## Dodatek č. 1

1. Smluvní strany uzavřely dne 29. 4. 2025 na základě výsledku výběrového řízení veřejné zakázky nazvané „**Komunitní sociální bydlení Hronov – stavební práce**“, evidenční číslo veřejné zakázky ve Věstníku veřejných zakázek: Z2025-000186, smlouvu o dílo (tato smlouva dále jako „smlouva o dílo“ nebo „SOD“ či „smlouva“).

## Změnový list 1

## Změnový list 2 – Odstranění izolace stropu a stěrky stěn 2.N.P.

*stropní konstrukce nad 1.NP*

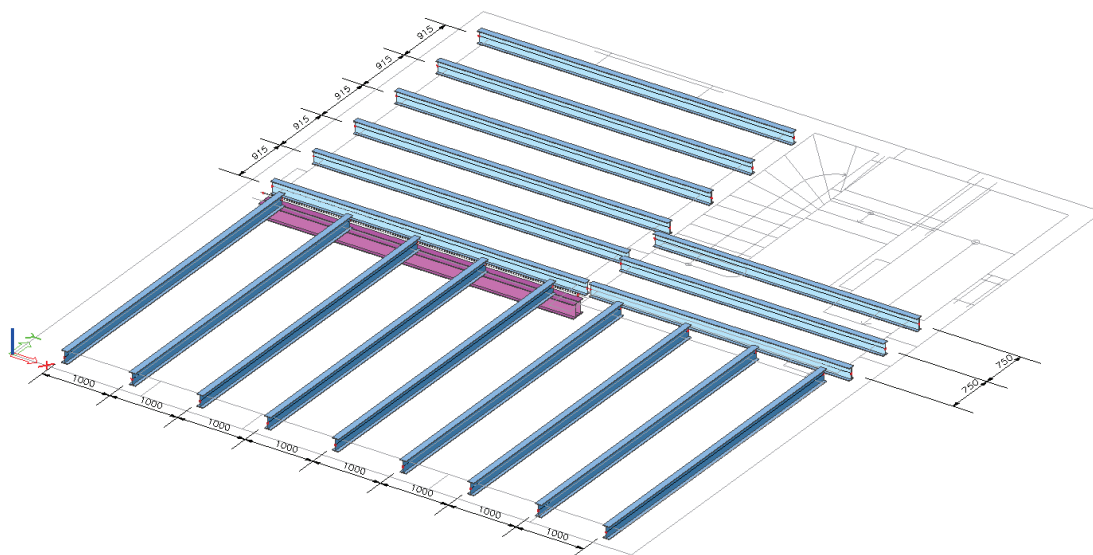
Původní dřevěný trámový strop se demontuje, při prohlídce [2] byl za přítomnosti investora a dodavatelské firmy potvrzen havarijní stav nosných trámů – napadení dřevokaznými škůdci. Bylo dohodnuto snesení veškerých stropních konstrukcí a nahrazení ocelobetonovými stropy do původních kapes ve zdivu.

***stropní konstrukce nad 2.NP***

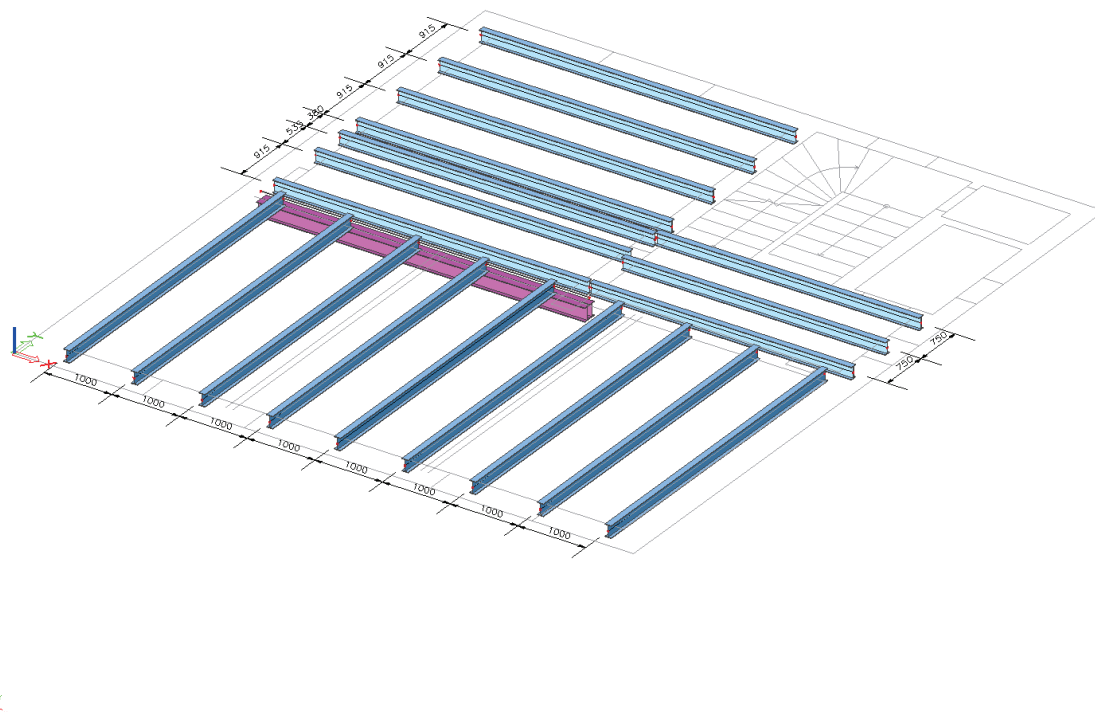
Původní dřevěný trámový strop se demontuje, při prohlídce [2] byl za přítomnosti investora a dodavatelské firmy potvrzen havarijní stav nosných trámů – napadení dřevokaznými škůdci. Bylo dohodnuto snesení veškerých stropních konstrukcí a nahrazení ocelobetonovými stropy do původních kapes ve zdivu.

*pozední kleštiny*

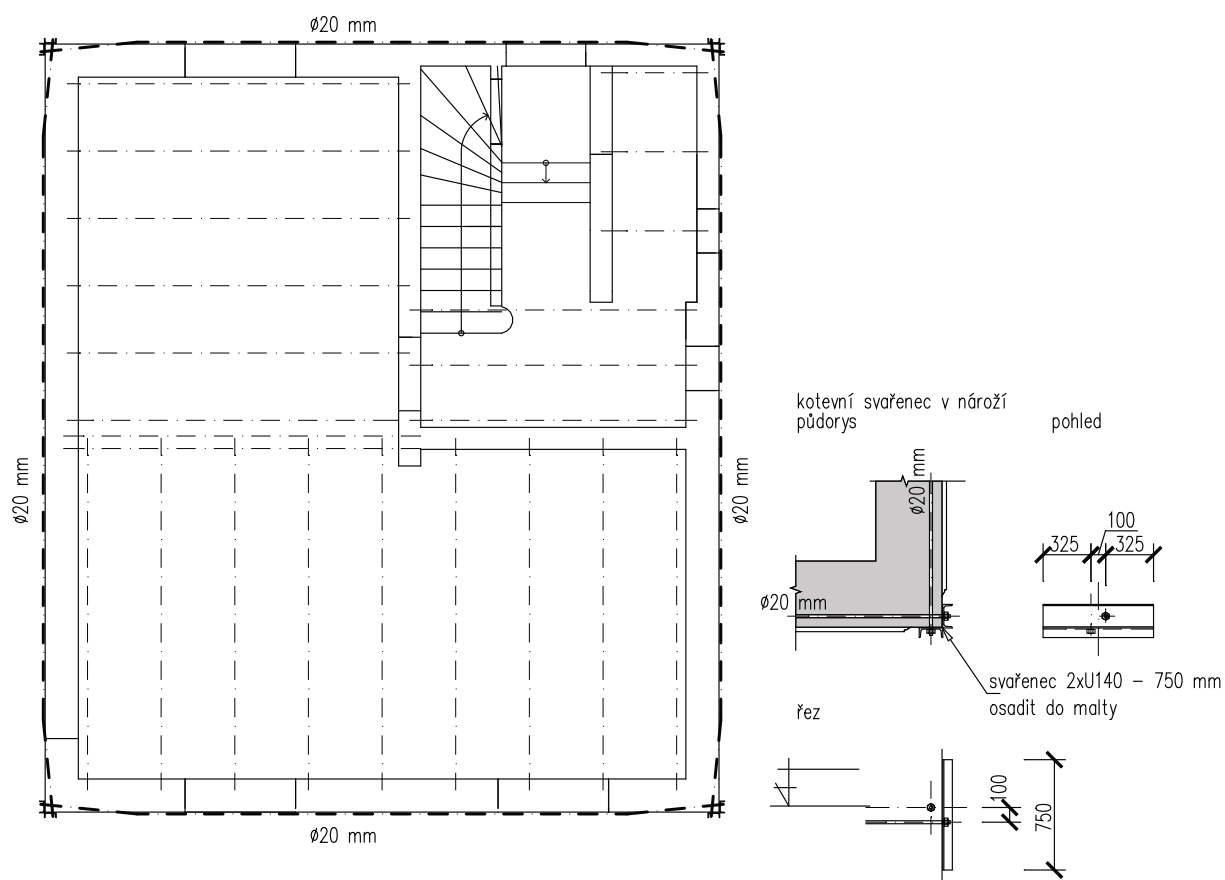
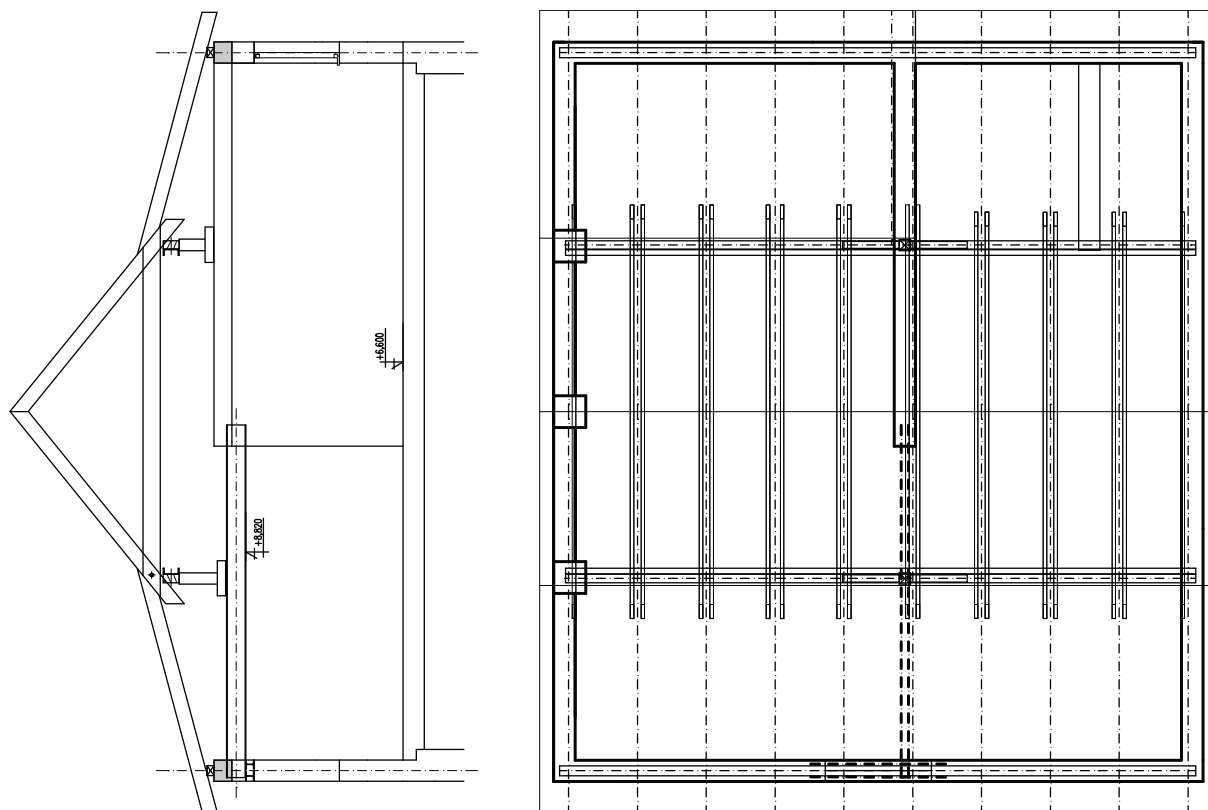
Na fasádě je nutné instalovat v úrovni obou stropních desek kleštinovou výztuž. Nahradí absentující žb pozední věnce a případné kleštiny z odstraněných stropních trámů. Sepnutí je sanační opatření pro zajištění celistvosti objektu a proti dalšímu rozvoji trhlin ve zdivu.

Ocelová kulatina  $\varnothing 20$  mm se osadí v exteriéru, aktivace ohřátím, resp. souměrným utahováním matic na nárožích. Nároží se připraví osazením svislých ocelových výztuh 2xU140 o výšce 750 mm do cementové malty na oškrábané zdivo bez omítek. Povrchová úprava nátěry dle ČSN EN ISO 12944, stupeň korozní agresivity C3.

Ve finále se tyto prvky překryjí zateplením.

revize 09/2025

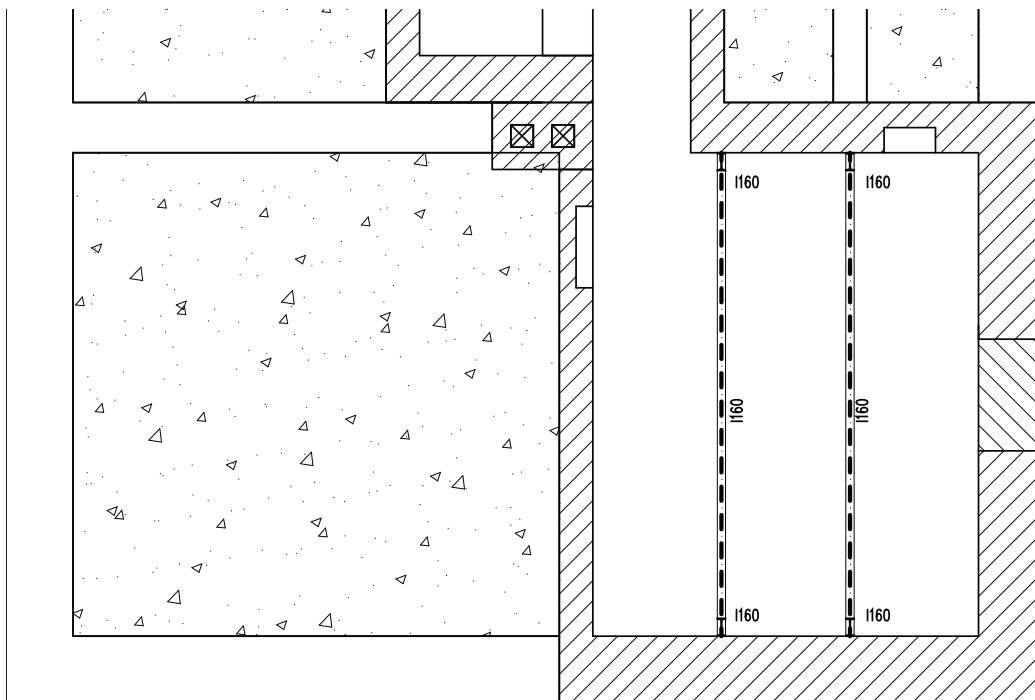
- změna fixace horního pásu válcovaných stropnic

Původně navržené bodové svary budou nahrazeny nastřelovacími hřeby  $\varnothing 6$  mm

půdorys

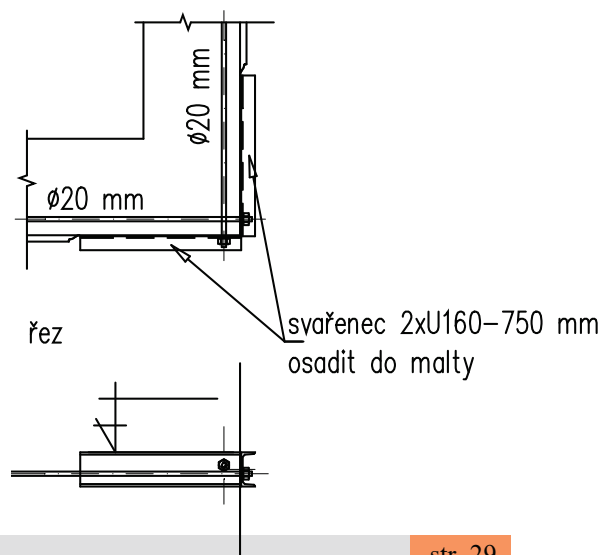
Rohový prvek je tvořen svařencem  $2 \times U160$  mm dl. 750 mm, svařeným do pravého úhlu. Tento svařenec bude osazen přes roh cihelného zdiva a skrze něj budou ocelová táhla provlečena, opatřena na konci závitem M20 a přes podložky utažena. Utažení bude provedeno definitivně 1 týden po betonáži každého předmětného stropu.

Povrchová úprava nátěry.

### 1. Trhliny na fasádě – východní pohled

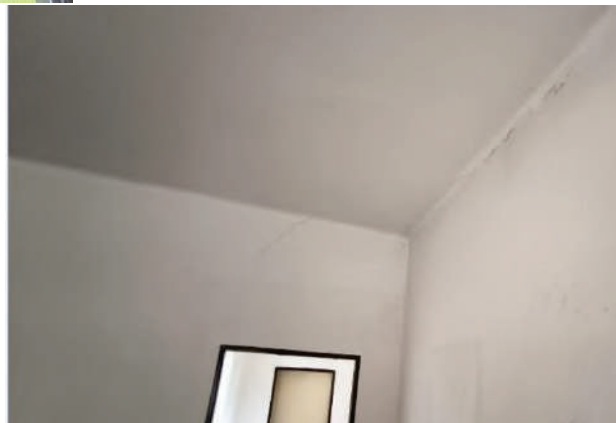
| Z důvodu nových skutečností - špatného technického stavu stropních trámů, střešní konstrukce a trhlin na fasádě (viz fotodokumentace), bylo nutné přistoupit k přeposouzení stávajícího statického výpočtu - Stavebně konstrukční části a navržení nového způsobu provedení.                                            |                            |                                                    |                                                          |               |                 |
